INSTITUTO NACIONAL DE AGUAS POTABLES Y ALCANTARILLADOS  
INAPA

CIRCULAR No. 1 DE REPUESTAS  
COMITÉ DE COMPRAS

CONSTRUCCION SISTEMA DE SANEAMIENTO ARROYO GURABO Y SU  
ENTORNO, MUNICIPIO SANTIAGO, PROVINCIA SANTIAGO

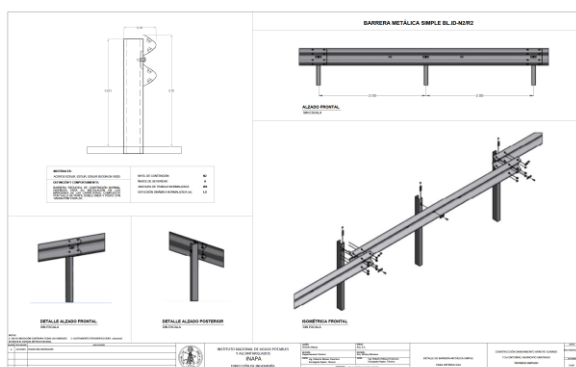
#### B - ILUMINACIÓN

**Respuesta:** Ver adjunto detalle de base de postes

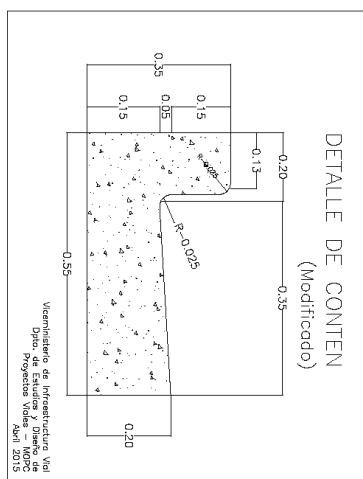
17. Favor enviar detalles y especificaciones de las aceras: espesor, acero o malla de refuerzo (si aplica), terminación y acabado, etc.

**Respuesta:**

Espesor=10 centímetros.

Hormigo industrial 180 kg/cm<sup>2</sup>

Acero maya electrosoldada D230xD230x100x100

Terminación frotada
